GOVERNO DO DISTRITO FEDERAL
INSTITUTO DO MEIO AMBIENTE E DOS RECURSOS HÍDRICOS DO DISTRITO FEDERAL
Gerência de Licenciamento de Obras de Infraestrutura

Parecer Técnico SEI-GDF n.º 67/2018 - IBRAM/PRESI/SULAM/COINF/GELOI

Assunto: Alternativas de encabeçamento da OAE 7 do TTN.

Figura 4 - Perfil da alternativa 1.

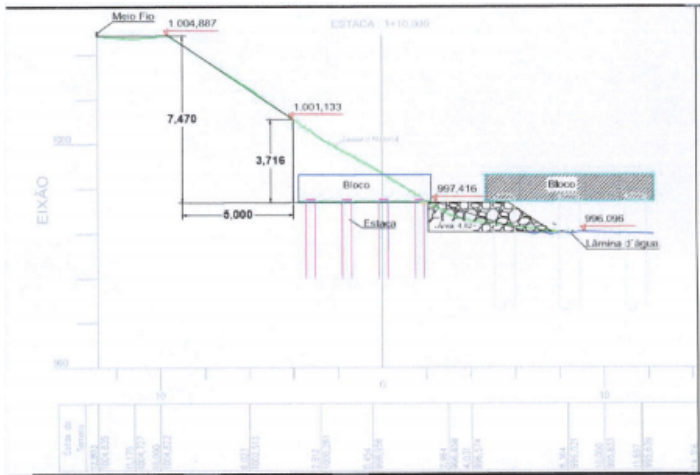
A Obra de Arte Especial 07 é conformada por uma ponte de extensão de 340 metros, onde os primeiros 160 metros (no lado do Núcleo Rural do Bananal) estão localizados na borda do talude, que conforma aterro já existente, que encabeça a Ponte do Bragueto. Nestes 160 metros foi previsto, como alternativa 1, o uso de estruturas de estacas mistas, sendo proposta inicialmente (Relatório 4966709) estaca raiz em terra e estaca Wirth em água, para compor as fundações deste setor da ponte. Posteriormente, a Informação Técnica Nº 3/2018 - STE (6921230) alterou para estaca Tubulão de ar comprimido como fundação nos trechos em água. A referida Informação Técnica esclareceu que para a implantação das estacas seria necessária área complementar sobre o Lago Paranoá como faixa de serviço, sendo proposta a implantação de plataforma com pedra marroada assentada sobre o leito do Lago, com dimensões de 4 metros de largura por 140 metros de comprimento, disposto longitudinalmente no aterro existente (Figura 3). O processo construtivo consistia na limpeza de 40 cm de espessura do fundo do lago nessa área proposta, permitindo o confinamento da pedra marroada no leito do Lago. Seria feita a recomposição dos 40 cm escavados com 40 cm de pedra marroada (confinada). Acima desse material confinado, seria lançada camada final de 1,0 metro de pedra marroada até a superfície da lâmina d'água. A execução do enrocamento seria necessária tanto como apoio construtivo para a implantação das estacas quanto para contenção dos sedimentos do talude exposto, que atualmente se dá de forma inadequada (Figura 3).

Quanto ao impacto na fauna, verifica-se que na fase de implantação as estacas previstas na água potencializam o afugentamento da ictiofauna, devido ao aumento do fluxo de embarcações na área, enquanto na fase de operação a alternativa 2 oferece maior obstáculo à passagem da fauna do que na alternativa 1.

Figura 5 - Perfil da alternativa 2.

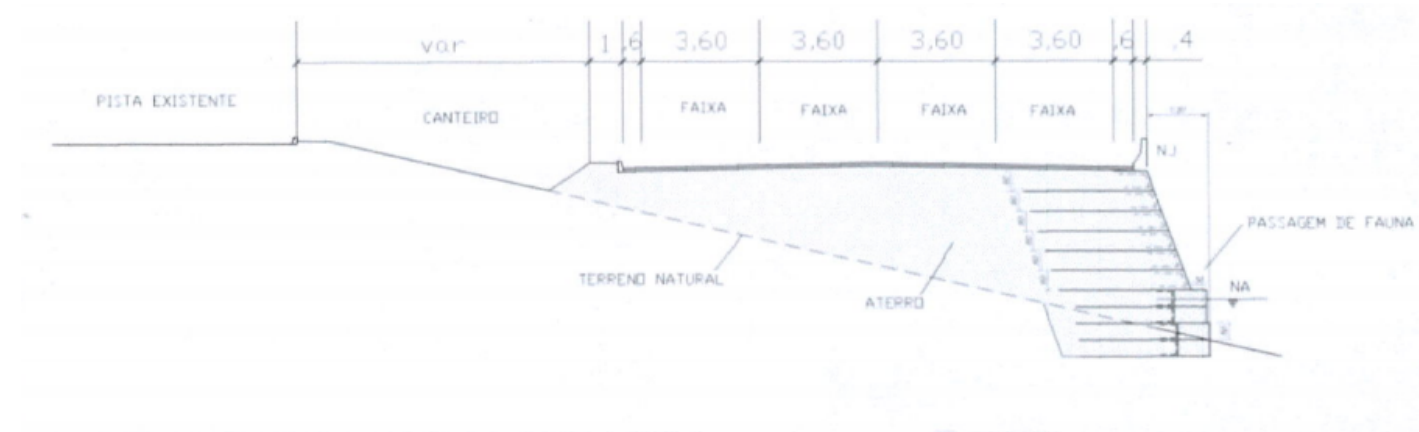
No entanto, conforme Informação Técnica 6921230, após uma análise mais aprofundada sobre o tema, o DER apresentou uma nova solução de engenharia para o encabeçamento da OAE 07 neste trecho dos primeiros 160 metros, onde se propõe a eliminação das fundações de concreto em estacas mistas e prolongamento do aterro existente no encabeçamento da ponte do Bragueto, configurando-se assim a Alternativa 2. A ampliação do aterro proposta terá como base o enrocamento com pedra marroada, nas mesmas dimensões propostas como caminho de serviço da Alternativa 1, porém com maior espessura (Figura 4), sendo possível assim em ambas as alternativas a continuidade do escoamento de base. O talude do aterro é proposto com contenção lateral para permitir maior declividade aproximando-se da perpendicularidade, o sistema de contenção apresentado para avaliação deste Instituto corresponde ao Terramesh Verde ou System. Ressalta-

se que para viabilizar a alternativa 2 é necessária a contenção de parte do aterro da pista existente, entretanto apesar do documento informar que será feita contenção desse talude, não se verifica maiores detalhes do método construtivo a ser adotado.

A estrutura do aterro em sua totalidade terá 22 metros de base (no caso do Terramesh verde), 6 metros de altura (desde a base submersa), 17 de largura e 140 metros de comprimento, conforme Figura 5. O canteiro central entre as pistas possuirá 8 metros.

Ainda com relação à passagem de fauna, a alternativa 1 dispõe de vão livre para a passagem da fauna entre os pilares propostos, o que não é possibilitado na alternativa 2 já que haverá perda de continuidade de área natural seca, conforme Figura 6. No entanto, para minimizar esse impacto é proposta, na alternativa 2, uma faixa para deslocamento de animais terrestres e semi-terrestres na parte inferior do talude e acima do nível de água conforme Figura 5. A passagem de fauna proposta para a alternativa 2 teria 50 cm de largura e acompanharia o talude do aterro. No processo construtivo entende-se que essa base alargada em pedra rachão corresponde a mais um dispositivo de contenção de sedimentos, que, durante as obras poderia ser coberto por membrana geotêxtil para retenção do particulado de menor granulometria.

1. Apresentar, no prazo de 60 dias, projeto executivo da ESTRUTURA DE CONTENÇÃO COM AUMENTO DO ATERRO EXISTENTE PARA ENCABEÇAMENTO DA OAE 07. Contemplando memorial descritivo e plantas, com detalhamentos como o sistema de contenção previsto para o talude da pista existente, descrição detalhada do trecho da passagem de fauna (esclarecer quanto à necessidade de contenções), os dispositivos de drenagem pluvial projetados para o trecho de aterro e sua interligação com a drenagem do empreendimento como um todo. O projeto a ser desenvolvido deve considerar que o aterro não deve ultrapassar as dimensões propostas pela Informação Técnica 6921230, com o adicional de 0,50 metros na largura da camada drenante;

2. O aterro proposto para a OAE 7 deverá ter base drenante, como pedra marroada;
3. O topo da camada drenante deverá ter um espaçamento horizontal livre de 1 metro para o início da base da camada do aterro. Na fase de obras essa faixa deve ser utilizada coberto com membrana geotêxtil (como bidim) para retenção de sedimentos e na fase de operação como passagem de fauna;

5. Frente às condições apresentadas pela Informação Técnica 6921230, entende-se que a contenção do talude do aterro com o Terramesh Verde é mais adequada ambientalmente do que o Terramesh System;

Figura 6 - Área do enrocamento comum para as duas alternativas.

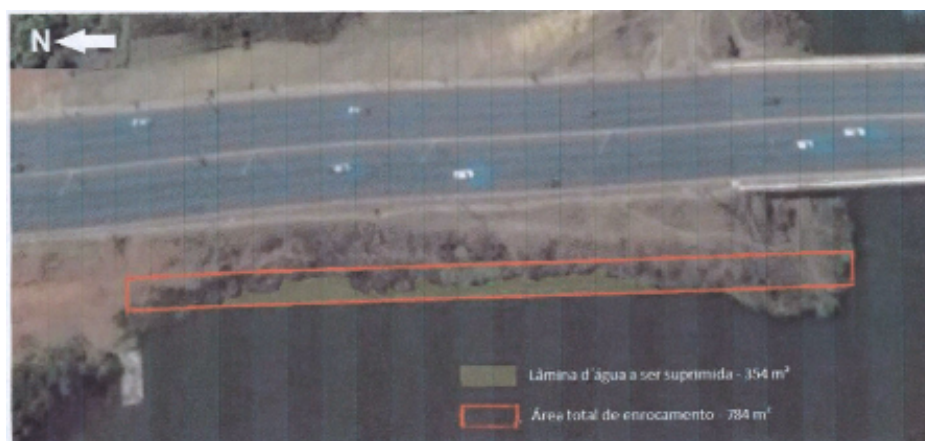
Pela descrição de ambas as alternativas verifica-se um avanço médio de 3,50 metros sobre o lago com um avanço máximo de 4,86 metros, considerando a utilização do Sistema Terramesh Verde para a alternativa 2, implicando assim perda de espelho d'água, exatamente em uma magnitude de 354m², conforme pode ser visto na Figura 6.

Frente às propostas diferenciadas de passagem de fauna, as alternativas foram submetidas para análise da Coordenação de Fauna - COFAU/IBRAM que apresentou o Parecer Técnico SEI-GDF n.º 17/2018 - IBRAM/PRESI/SUGAP/COFAU/GETRI (7403357) apontando a alternativa 1 como melhor para a passagem de fauna, entretanto **não se obsteu quanto à Alternativa 2, desde que aumentada a borda que servirá para a passagem de fauna de 0,5m para no mínimo 1m** com vistas a atender minimamente os indivíduos da fauna terrestre de grande porte, como capivaras – *Hydrochoerus hydrochaeris* e bandos de outras espécies que por ventura venha a utilizar a passagem, bem como foram favoráveis à implantação de cercas direcionais na localidade exemplificada pela Informação Técnica n.º 03 STE/TTN (6921230). Nesse contexto, entende-se que para o atendimento à largura mínima estabelecida para a passagem de fauna, a borda deverá ser complementada com a base drenante proposta, ou seja, pedra marroada.
